DATUM 17.09.92		AUFTRAG:		BEN. ELEKTROHERD		AUFTRAG-NR. =	
		BEARB. Lang		EBS 85		TYP 7501-3, 7701-3		+	
a	7641	11.03.94	Lang	GEPR		4 PLATTEN KIPPBAR		ZCHNGS-NR.	BLATT
ZUST.	AENDERUNG	DAT.	NAME	NORM	URSPR.	ERS.F.	ERS.D.	9205-872 453-4	BL.

Betr. Änderung zu Regler Art.-Nr. 212 656

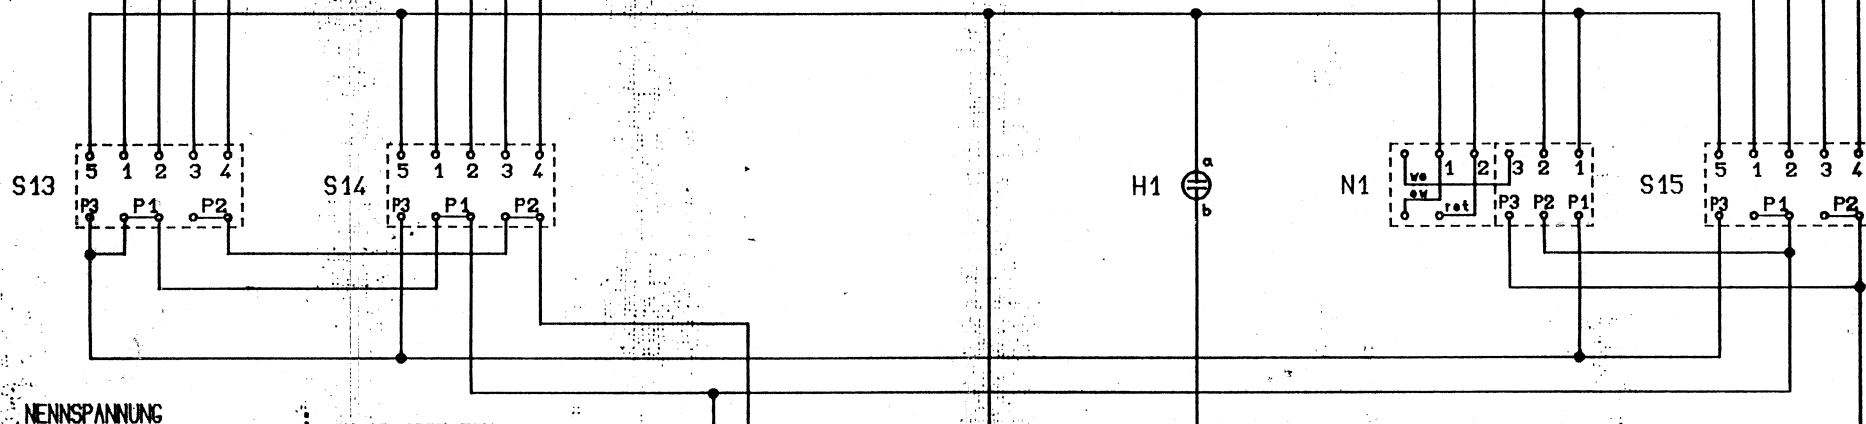
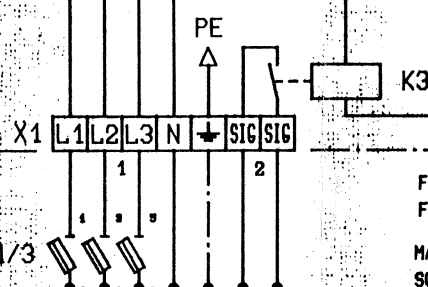
Der Regler für die 4-kW-Kochplatte ist leider nicht mehr lieferbar. Folgender Umbau muß dadurch im Fall eines defekten Reglers durchgeführt werden:

- Austausch des Reglers und Schaltermebels durch die Art.-Nr. 247243 (Siebentaktschalter) und Art.-Nr. 256426 (Schaltermebel)
- Einziehen zweier zusätzlicher Kabel Art.-Nr. 217949 zur Kochplatte 4-kW
- Verdrahtung der Kochplatte 4 kW (R29 / N1) wie bei der Kochplatte 2,5 kW (R32 / S15) nach Schaltplan 9205-872453-4
